ACCORDO QUADRO REALIZZAZIONE DI PARCHEGGI SCAMBIATORI DENOMINATI PARK EST E OVEST A SERVIZIO DELLA FILOVIA DI VERONA PROGETTO DI FATTIBILITA' TECNICA-ECONOMICA PARCHEGGIO OVEST - LOTTO 1

ELABORATO
06.CDS.RE.01.0

FASCICOLO PARERI
CONFERENZA DEI SERVIZI 2020

Conferenza di servizi istruttoria ai sensi dell'art.14 e seguenti della legge n.241/1990 per la valutazione sul progetto relativo alla realizzazione di un parcheggio scambiatore in Via Cà di Cozzi – Verona Ovest. Fascicolo n.2019/06.05/55. Espressione parere istruttorio.

Planimetria sc. 1:2.000

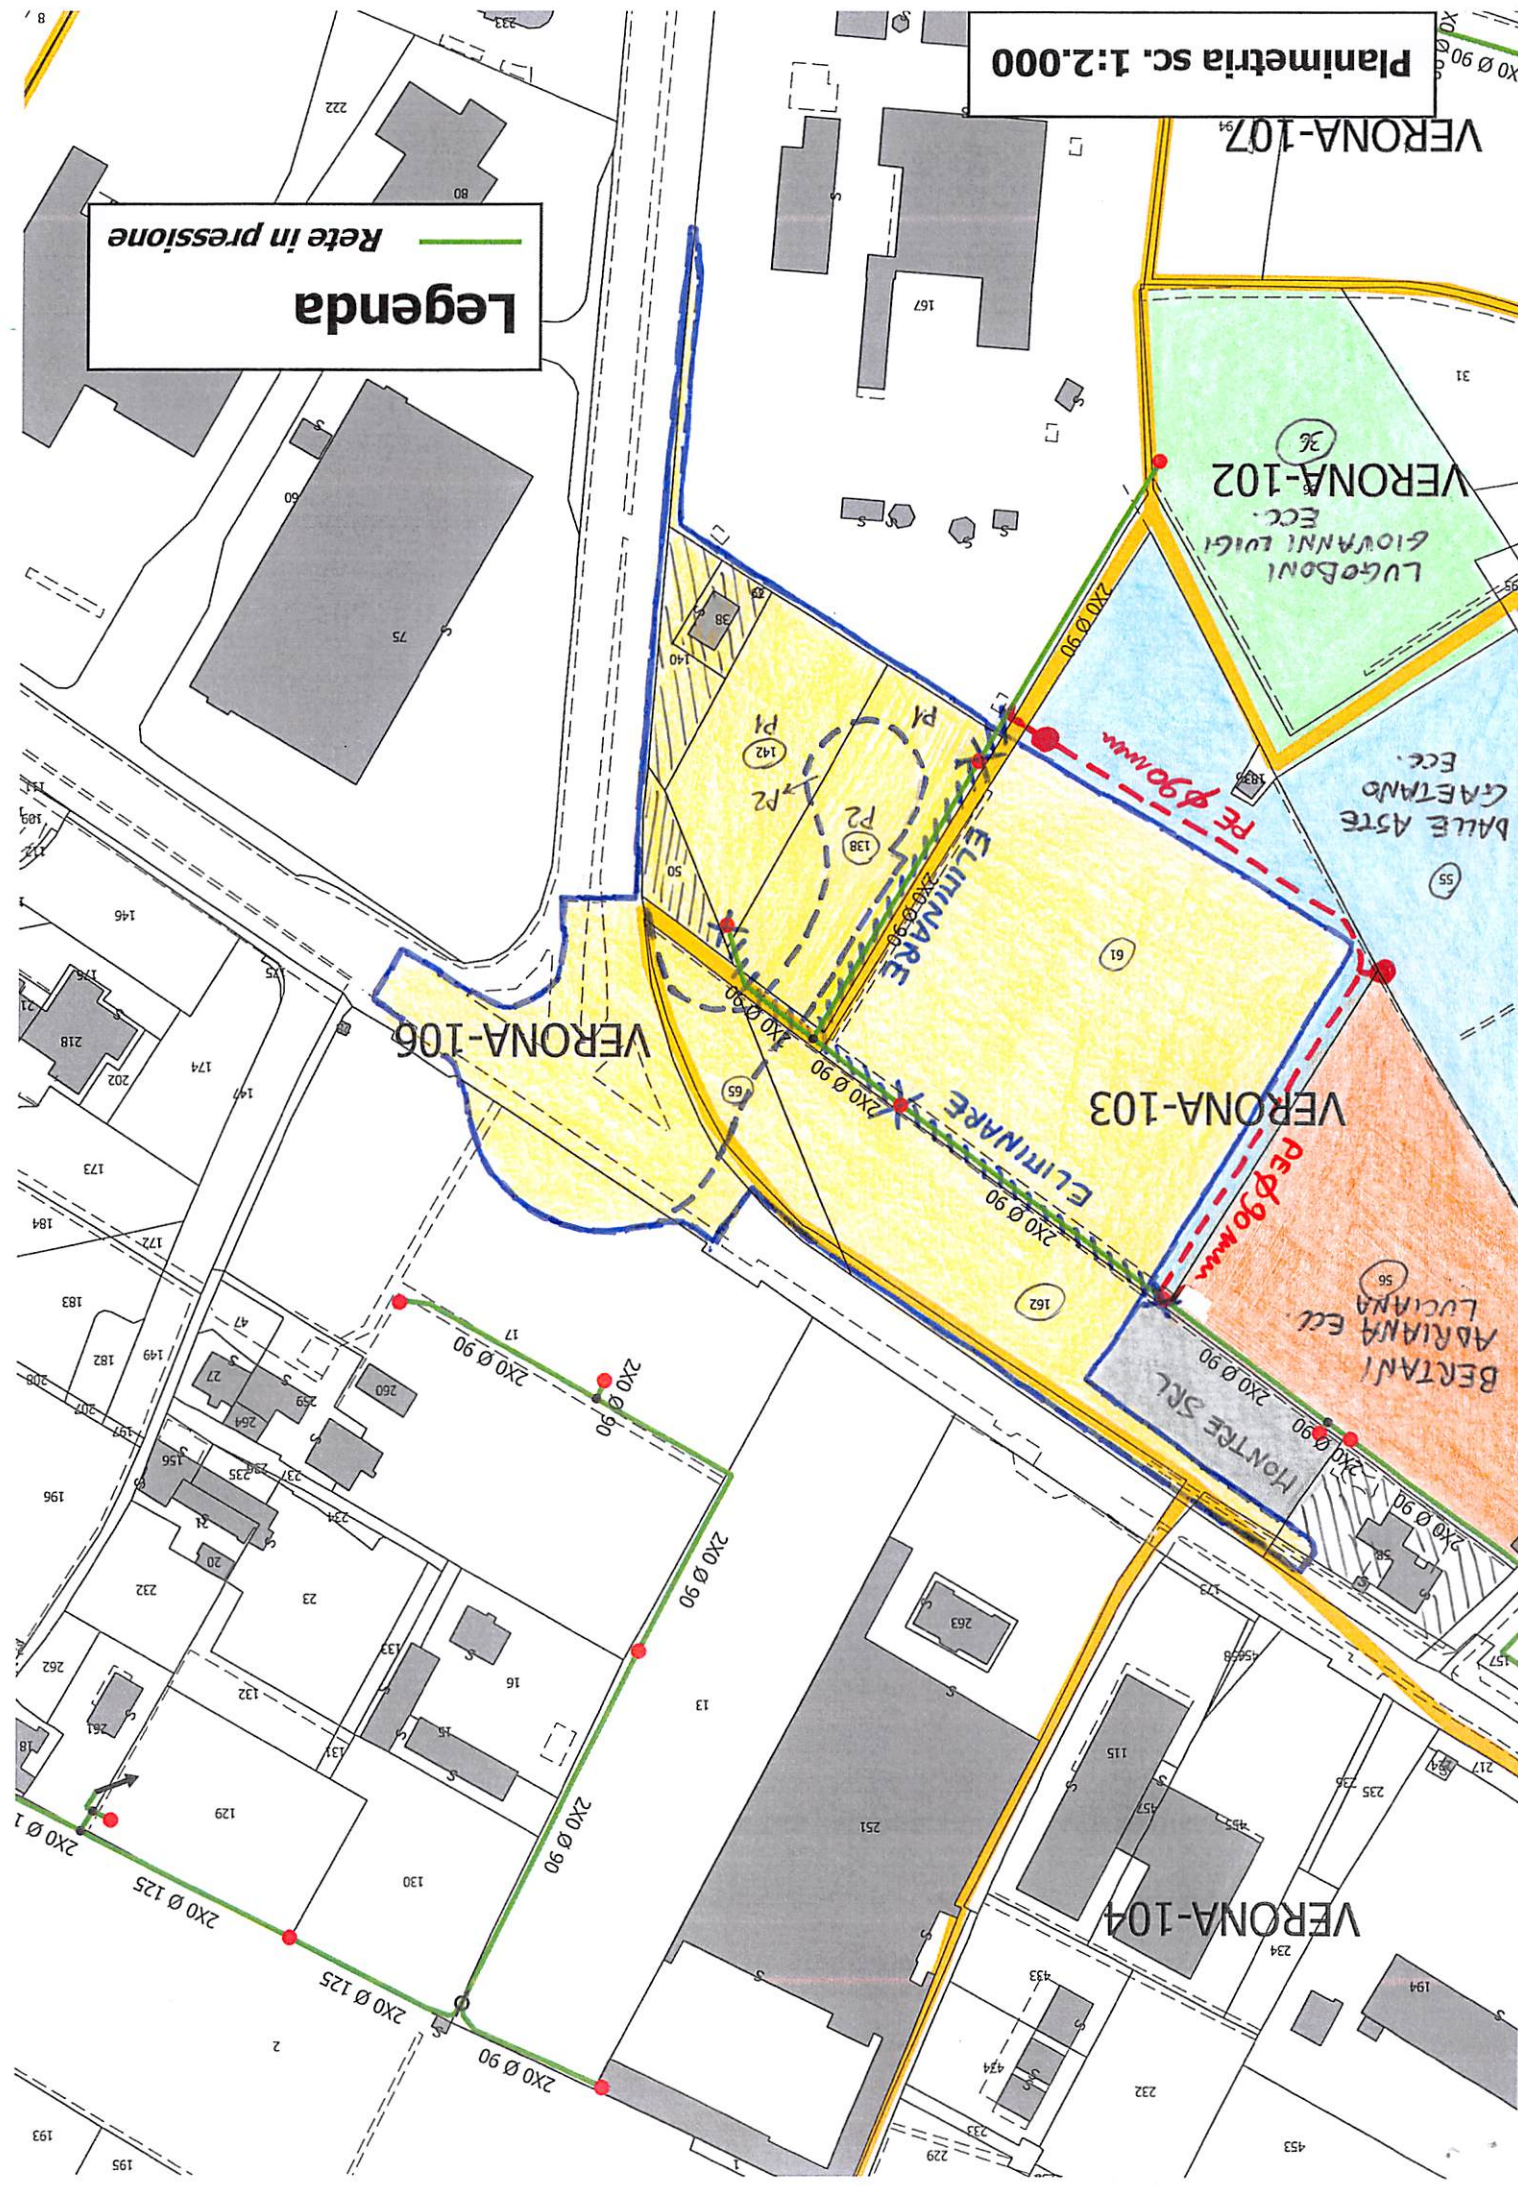
Si riscontra invece **l'interferenza con le nostre condotte irrigue consortili in pressione dell'impianto a pioggia di Caovilla** (cod. 2X0), sulle quali è stata costituita servitù perpetua di acquedotto irriguo a favore del Demanio dello Stato – Ramo Bonifica, usuario il Consorzio di Bonifica Veronese, con Decreto delegato n.1/2010 del 22.02.2010, trascritto in data 24.02.2010.

Nel redigere il progetto per la realizzazione dei parcheggi scambiatori posti ai capolinea delle linee del nuovo sistema filoviario di Verona, di cui all'oggetto, si dovranno pertanto prevedere i seguenti lavori di modifica delle opere irrigue consortili, di cui si allega planimetria sc.1:2.000 con i tracciati, e relativi adempimenti amministrativi:

- a. eliminazione di un tratto di circa ml.260 di tubazione consortile ubicata sui m.n.61 del Fg.103 e m.n.138-142 del Fg.106, a partire dal confine nord-ovest del m.n.61 in proprietà Dalle Aste, compresa l'eliminazione dei tre idranti esistenti, il tutto in Comune di Verona;

- b. ripristino della funzionalità della condotta irrigua a servizio dei m.n.55-56-61 parte del Fg.103 e m.n.36 del Fg.102 in Comune di Verona, interrotta a seguito dell'eliminazione della tubazione di cui al precedente punto "a", mediante la posa di un tratto di circa ml.230 di nuova **tubazione in polietilene di alta qualità PE100 PN16 Ø90mm (tipo Dalmine – Idrotherm – Deriplast)**, da posizionarsi sempre in proprietà Dalle Aste lungo il confine ovest del m.n.61 del Fg.103 in Comune di Verona e lungo il lato sud del nuovo parcheggio, sempre sullo stesso mappale, a distanza regolamentare dalle opere da realizzare, compresi i collegamenti alle tubazioni consorziali esistenti;

- c. la nuova condotta dovrà essere posizionata ad una profondità superiore a ml.1 dal piano campagna, interamente ricoperte di sabbia per 15cm e collegate alle opere irrigue esistenti, a perfetta tenuta idraulica;

- d. nel caso la posa della nuova tubazione di cui al precedente punto "b" non possa, per ragioni di spazio o per conformazione del terreno, essere posata lungo il confine ovest del m.n.61, il Comune di Verona dovrà prendere direttamente accordi con la Ditta Bertani, proprietaria del confinante m.n.56 del Fg.103 del Comune di Verona, per la posa della condotta sulla sua proprietà;

- e. posa di un nuovo idrante consortile completo di relativo tubo di protezione in calcestruzzo Ø50cm, a servizio della rimanente parte agricola delle Ditte Bertani e Dalle aste, in corrispondenza del confine tra i m.n.55-56 del Fg.103 in Comune di Verona;

- f. posa di un nuovo idrante consortile completo di relativo tubo di protezione in calcestruzzo Ø50cm, a servizio della rimanente parte agricola della Ditta Dalle Aste, in corrispondenza del confine nord-est del m.n.61 del Fg.103 in Comune di Verona, nel punto di collegamento con la condotta esistente che va a servire la proprietà Lugoboni ubicata più a sud;

SCALA 1:1500

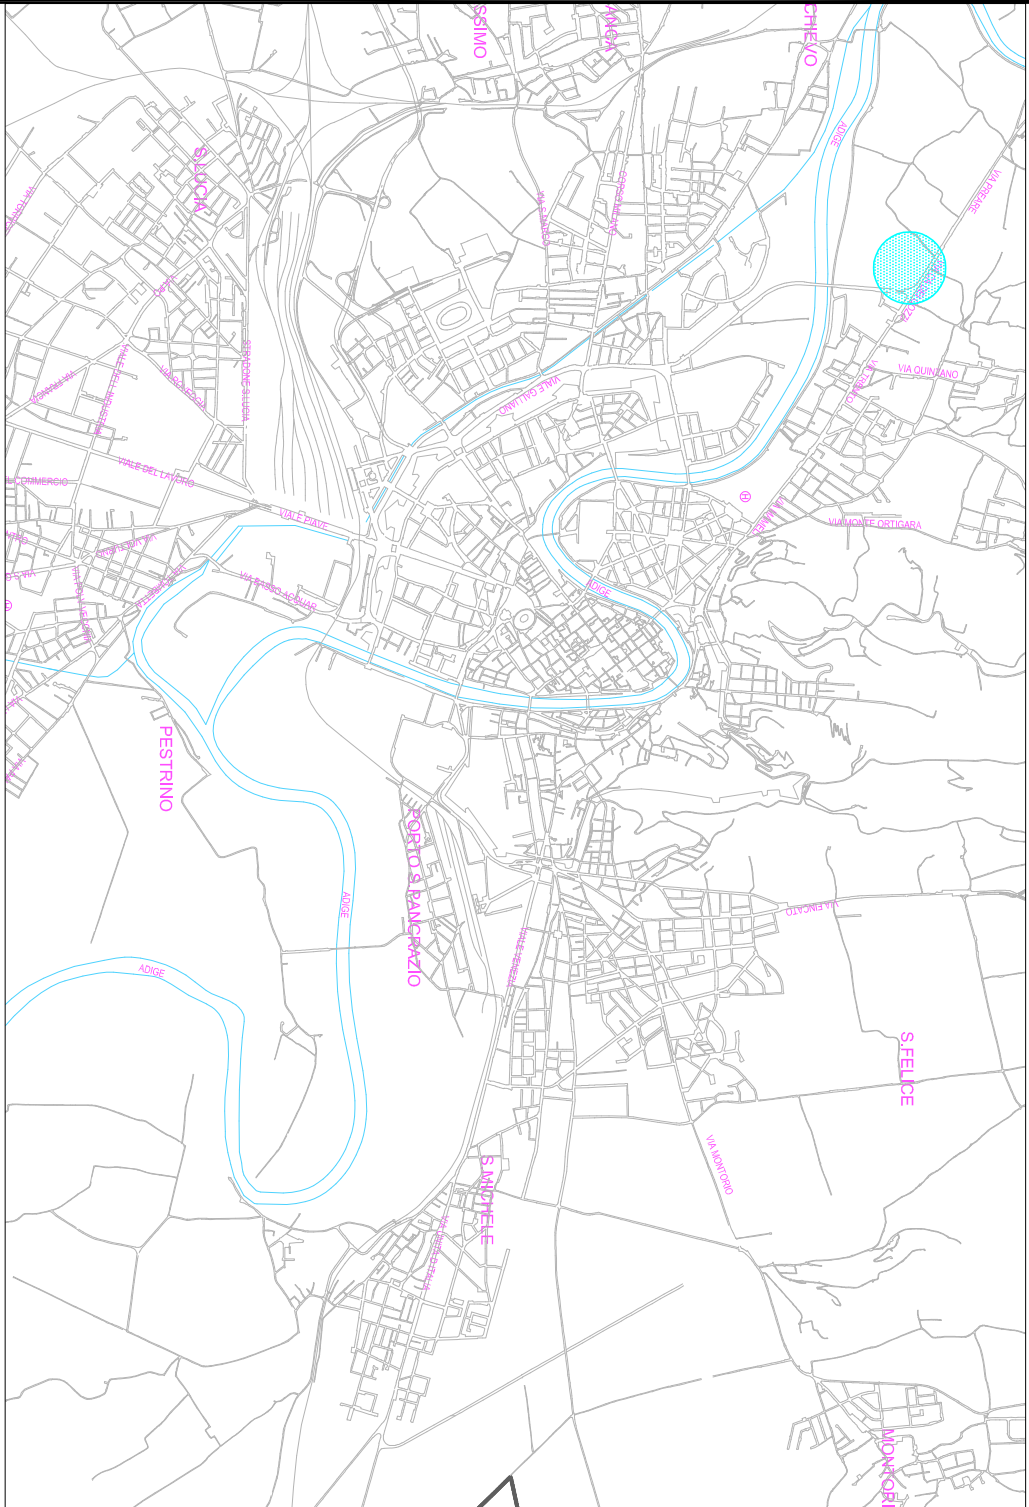
1. Verificare che la quota stradale di progetto risulti in ogni punto pari o superiore alla quota stradale esistente. Se tale condizione è soddisfatta non dovrebbero verificarsi interferenze con i sottoservizi del Gruppo Agsm in quanto i medesimi risultano normalmente posati ad una profondità fra 0,50 metri e 1,00 metro.

2. Si raccomanda di prestare molta attenzione durante le fasi di scarifica e scavo, particolarmente in quanto nella zona di intervento sono presenti: una condotta gas, alcune linee di MT/BT e una dorsale di Fibra ottica. Si consiglia pertanto di far eseguire una tracciatura a terra delle posizioni esatte delle condotta gas e delle linee di MT dalla società Megareti spa prima dell'inizio dei lavori.

3. Analoga attenzione andrà posta durante l'infissione dei sostegni per le barriere (guard rail), e durante le opere di piantumazione delle alberature. Si consiglia pertanto di far eseguire una tracciatura a terra delle posizioni esatte delle condotta gas e delle linee di MT dalla società Megareti spa e della dorsale Fibra Ottica da parte di AGSM Lighting prima dell'inizio dei lavori.

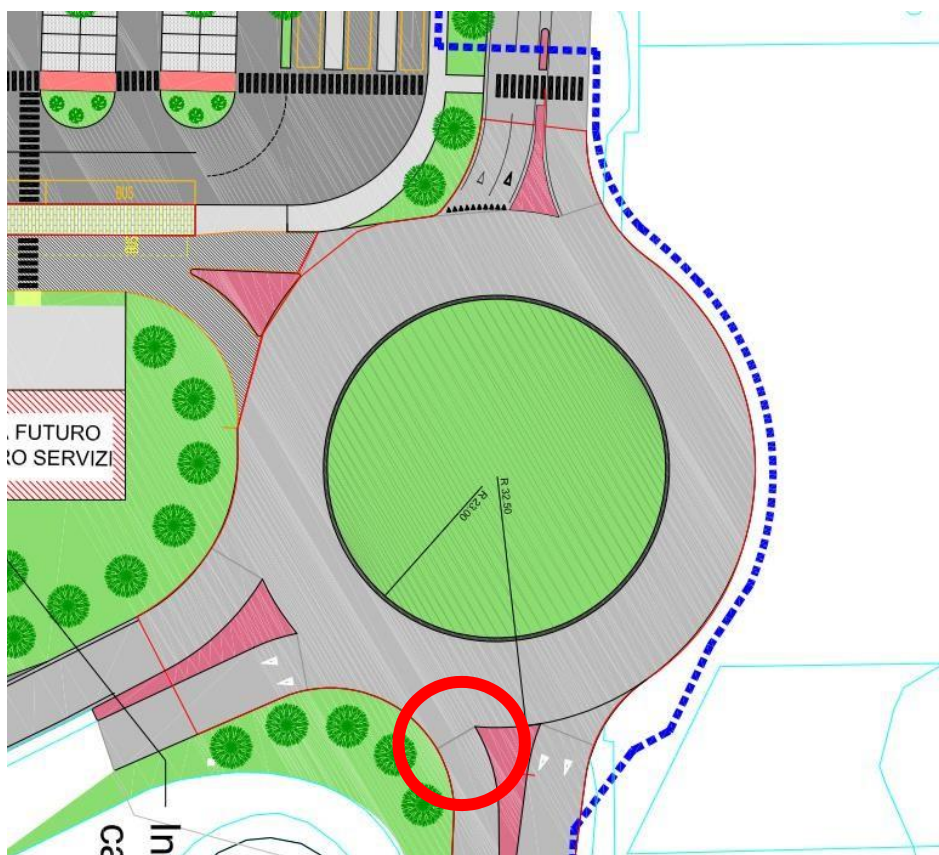
2) Si richiede un approfondimento di **analisi di flusso di traffico** della rotatoria ad unica corsia, considerati i flussi dei tre assi stradali, in particolare per quanto riguarda l’imbocco in corsia singola in direzione di via Mameli (evidenziazione in rosso).
